Skipulags- og byggingarfulltrúi Uppsveita bs.  
 Yfirfarið  
 19 FEB. 2015  
*Colgi Þórunn*  
 Byggingarfulltrúi

<b>Heimavistarhús, "Nös" Laugarvatni, B-álma</b>	
LIGNIR Vatnslagnir Rúmmynd, <u>séð úr norðaustri</u>	MÆLIKVARÐI 1 : 50, ísómetría DAGSETNING 12. nóvember 2013 <i>Katrin Benediktsson</i>
<b>NÝVERK</b> NÝJA VERKFRÆÐISTOFAN Leifur Benediktsson kt 080445 - 4829, sími 587 3224 Brakkuself 24, 109 Reykjavík, Netfang: leifurba@intomat.is	1432-2.02.dwg verk nr. telkning nr. breytingar 1432-2 - 275

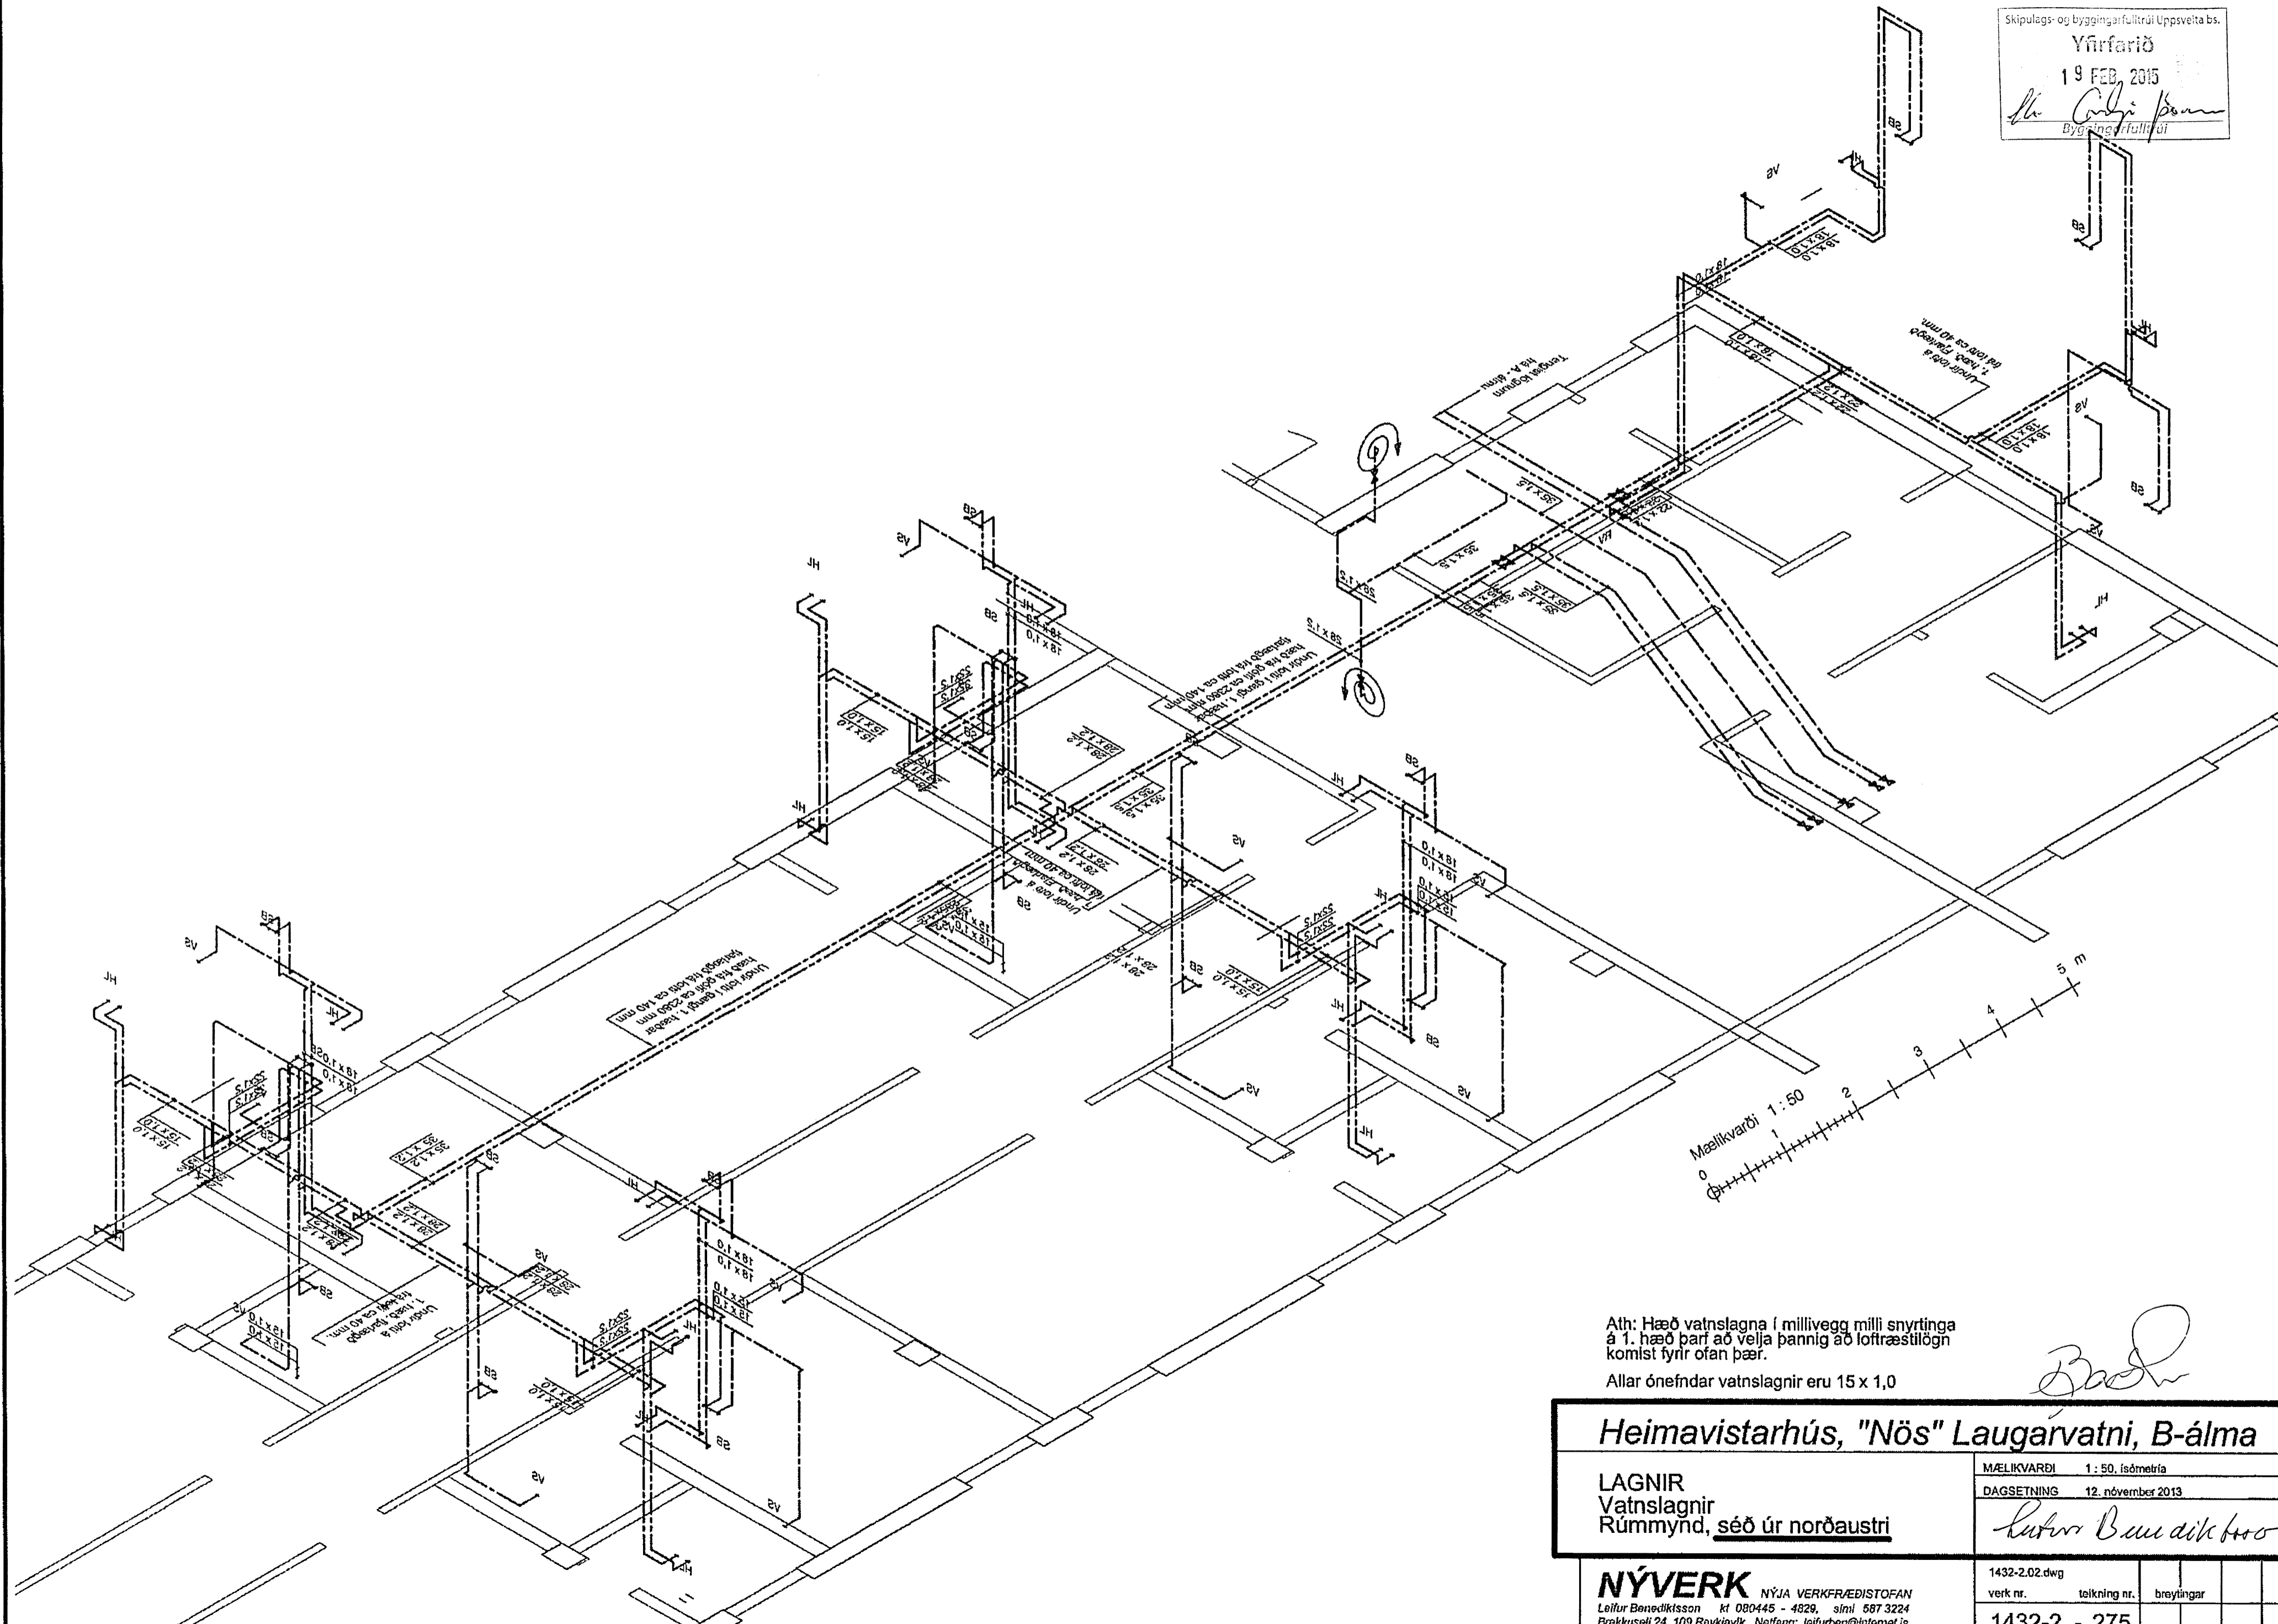
Ath: Hæð vatnslagna í millivegg milli snyrtinga á 1. hæð þarf að velja þannig að loftþræstulögn komist fyrir ofan þær.  
 Allar ónefndar vatnslagnir eru 15 x 1,0
